Vaksdal samfunnshall

Brannteknisk tilstandsvurdering

2016-05-23 Oppdragsnr: 5158135

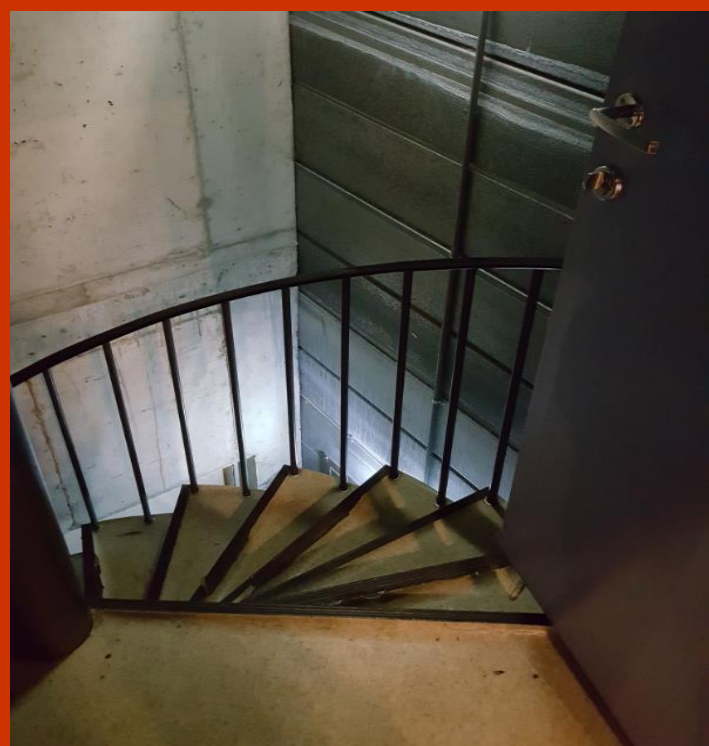
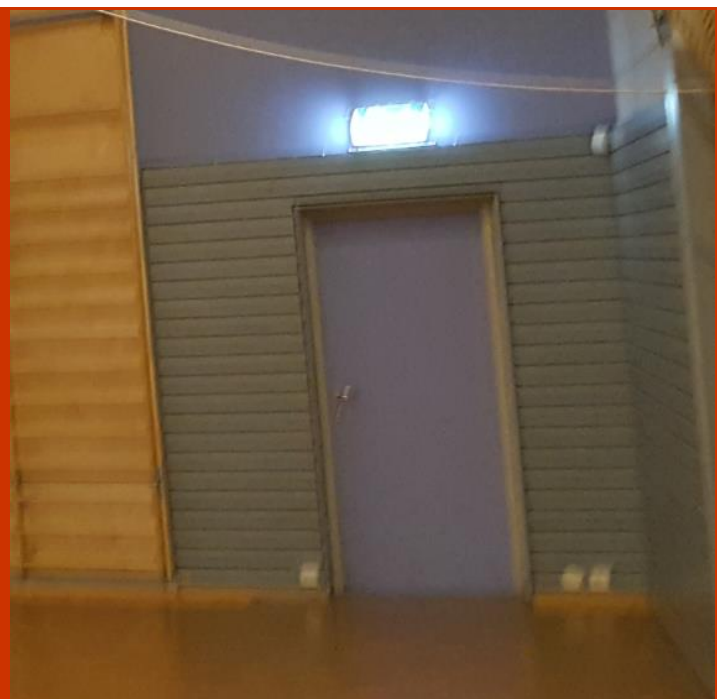
2c Dører er observert med slitasje, skader eller feil vedrørende brannmotstand

3a Kledning i rømningsvei – Det er registrert tre panel utenfor gipsvegg i rømningskorridor

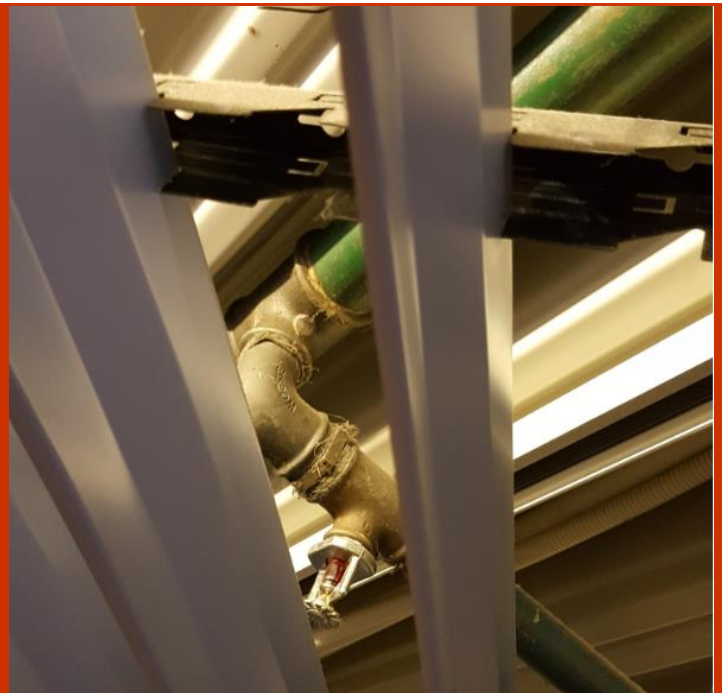
4a Samfunnshall, trapperom ikke har tilstrekkelig fri bredde.

4b *Markeringslys/ ledesystem –
Utbedring av markeringslys og lys i
trapperom.*

6a *Ventilasjonskanaler, brann tetting og
isolering – ikke tilstrekkelig*
